▶ 3.1.4. 輕隔間工程

▶ 3.1.5. 天花板工程

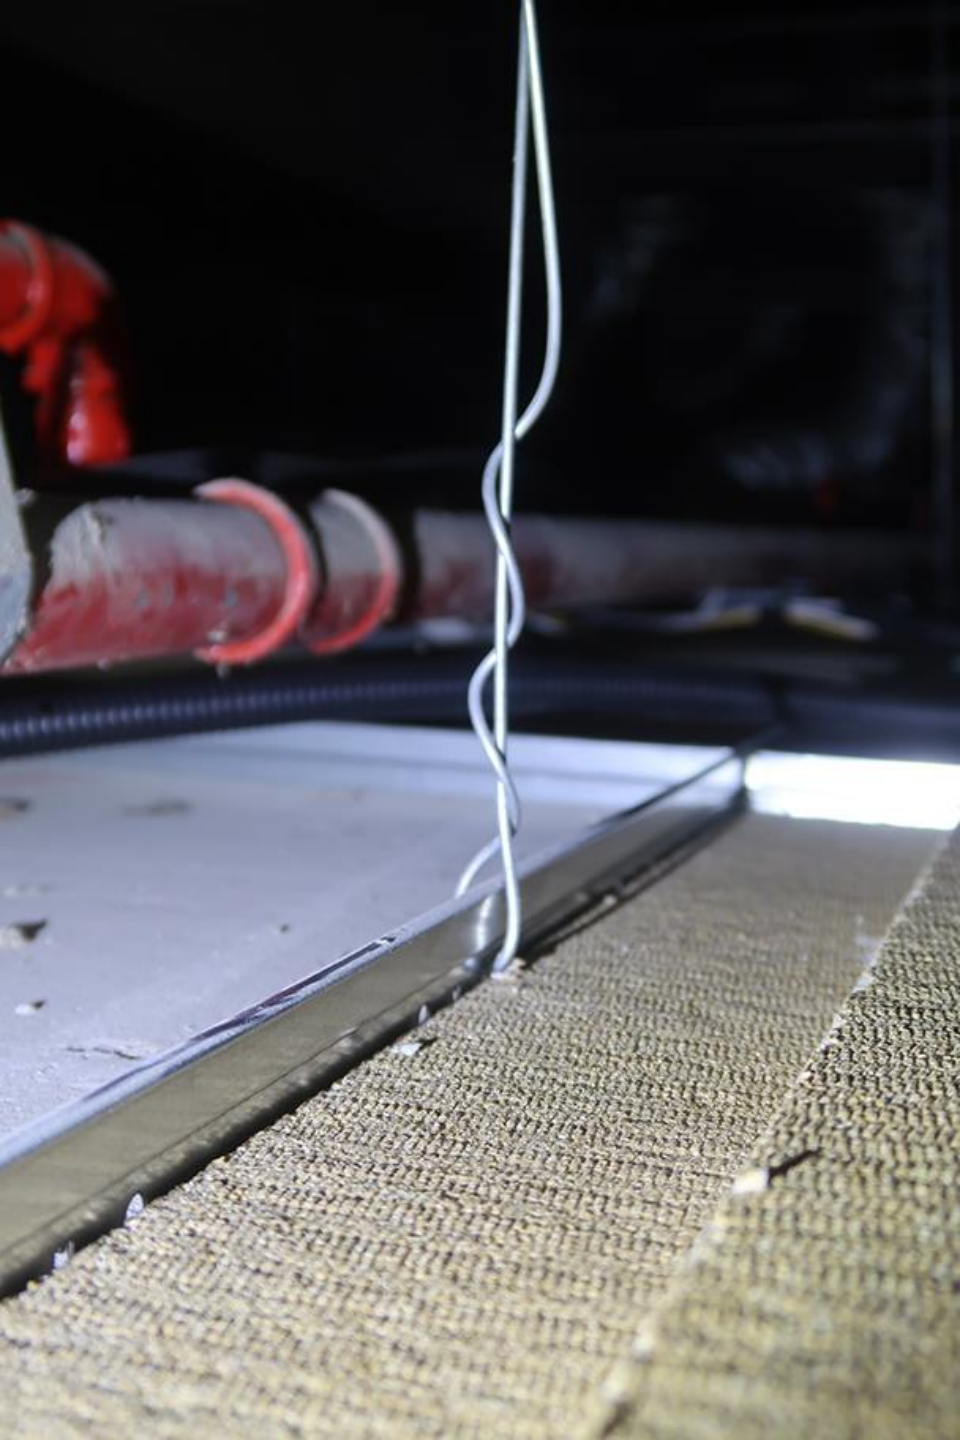
◆ 鐵線吊筋，至少纏繞
3圈半。 <不佳>

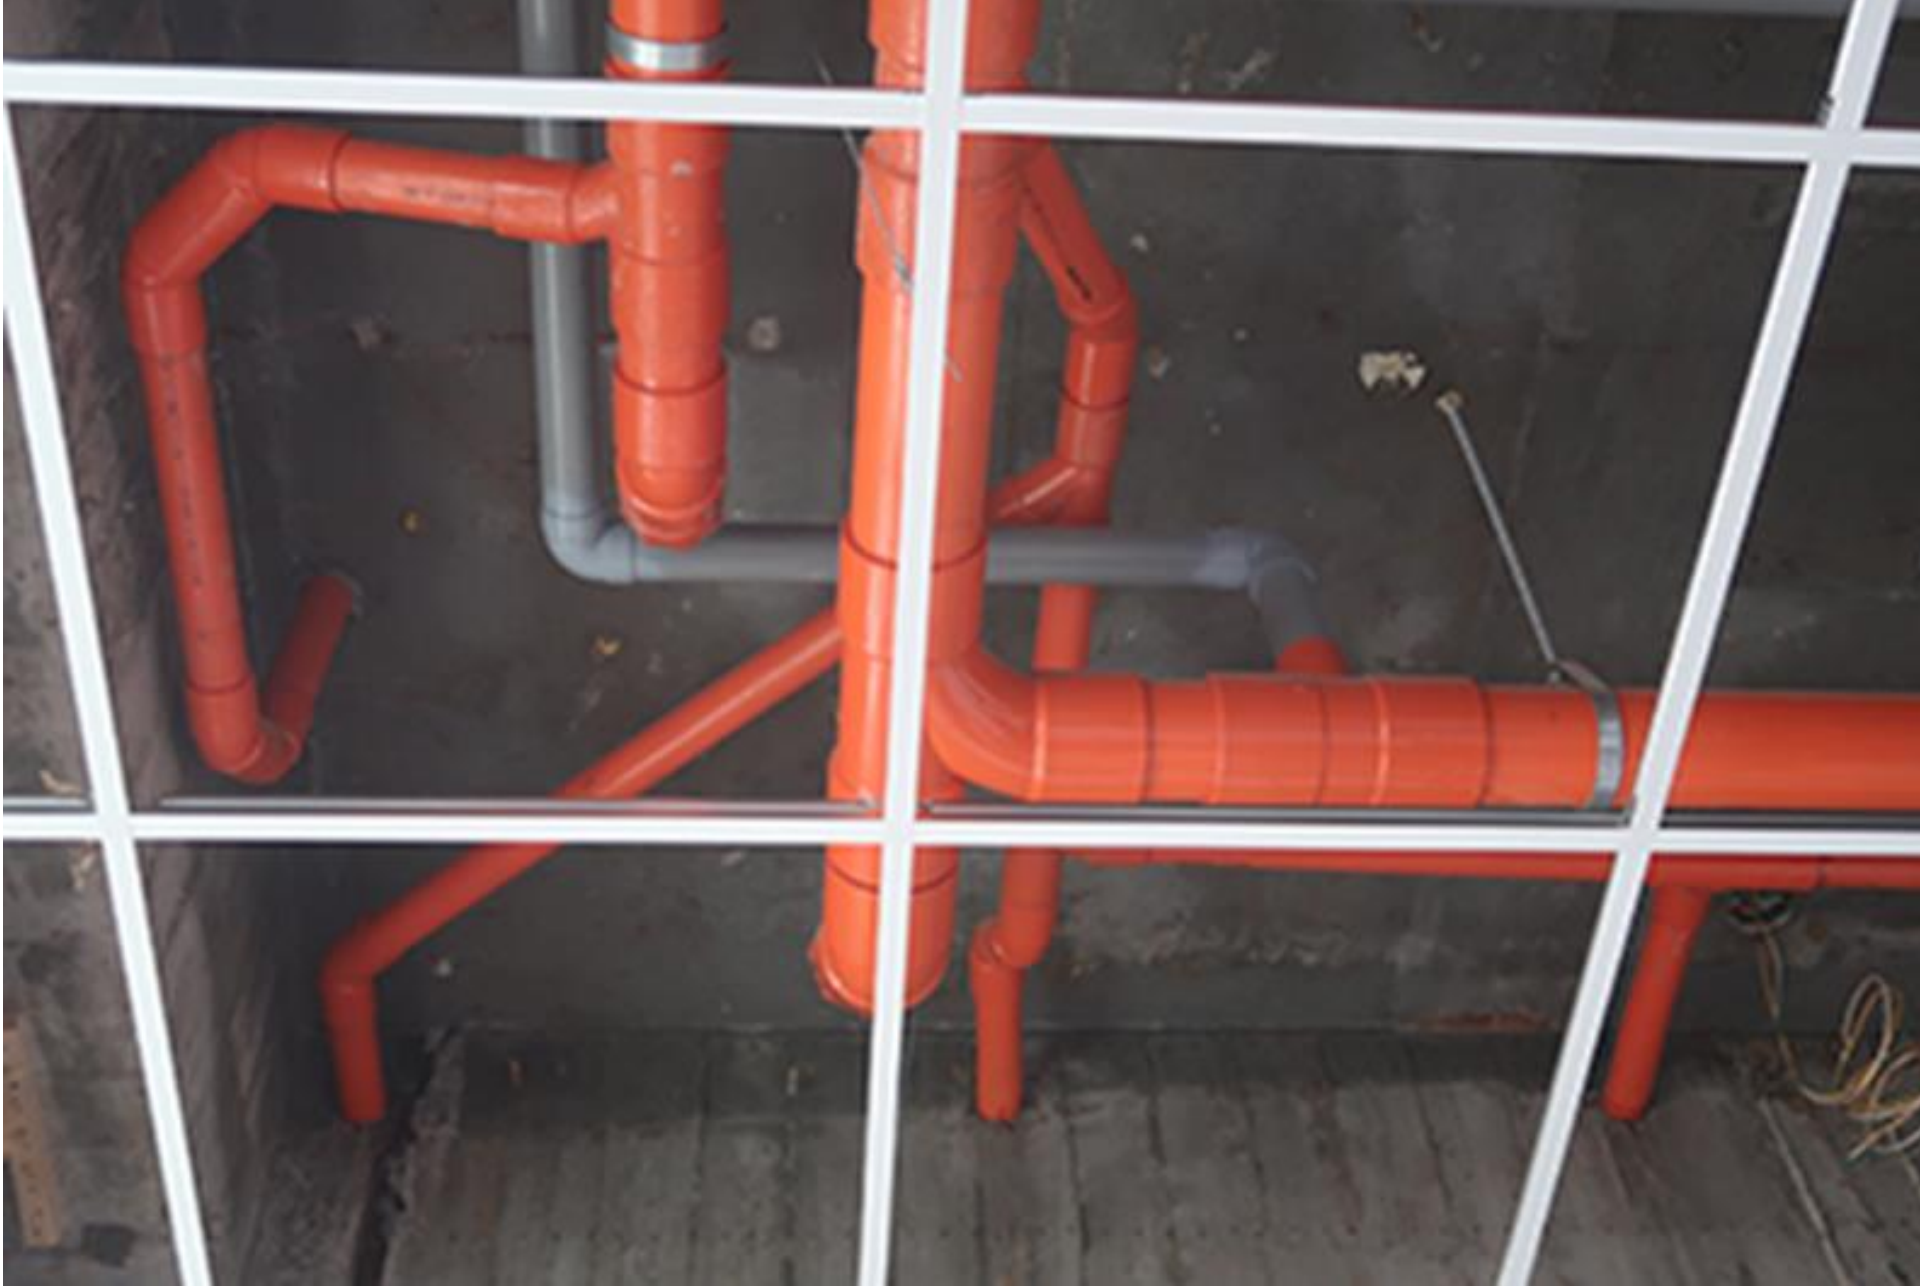
◆ 電氣管線不能設置在保護層中<不佳>

1. 部分T5燈具之接地線未確實聯結。(5.07.06.99)
2. 連接T5燈具之原有鋼製伸縮軟管，長度不足且管口粗糙未加以處理。
(5.07.06.99)

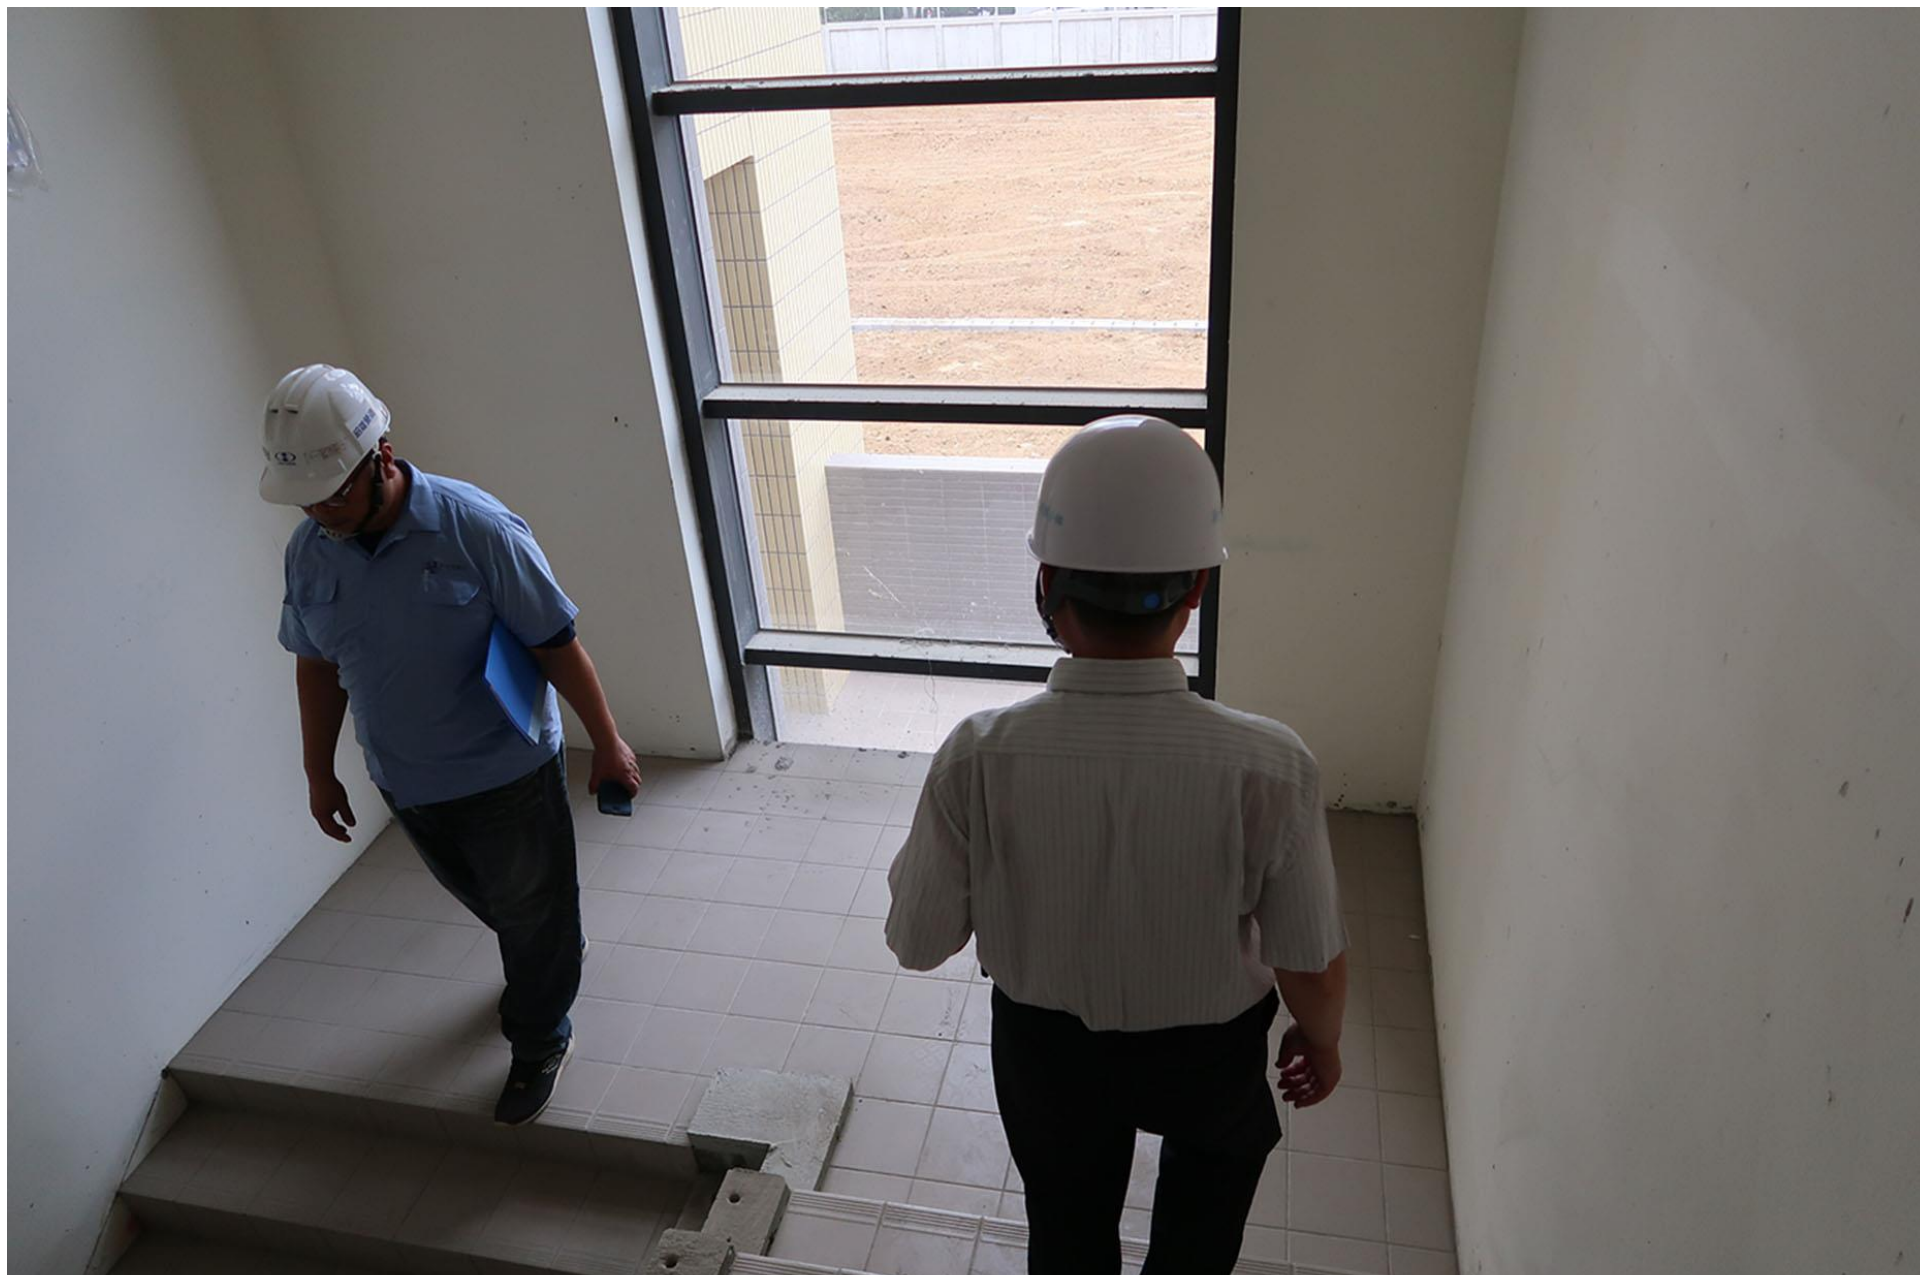
◆ 不鏽鋼欄杆，焊接未滿焊。〈不佳〉

◆ 樓梯平台臨落地窗處，安全性不足。〈不佳〉 119
